LECM/LECMS ミニプラクランプレバー(おねじ)

オス スメ 仕様変更

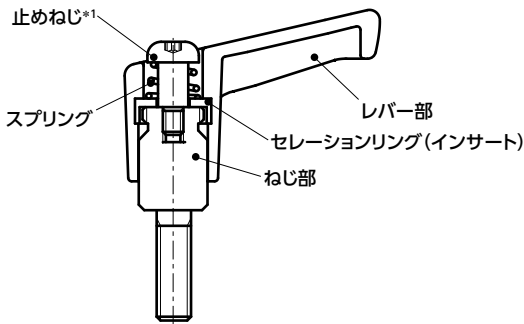
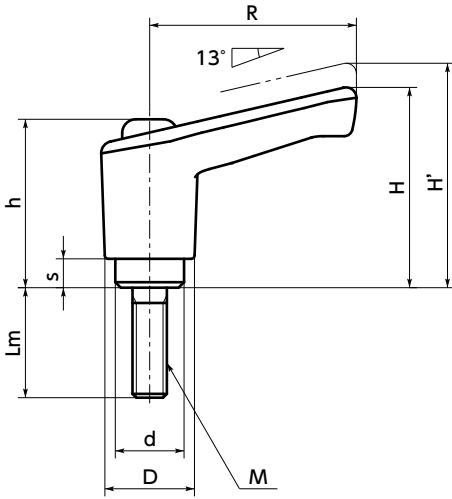
*1: 止めねじの頭の形を六角穴付きからヘキサロピュラ穴付きに変更しました。
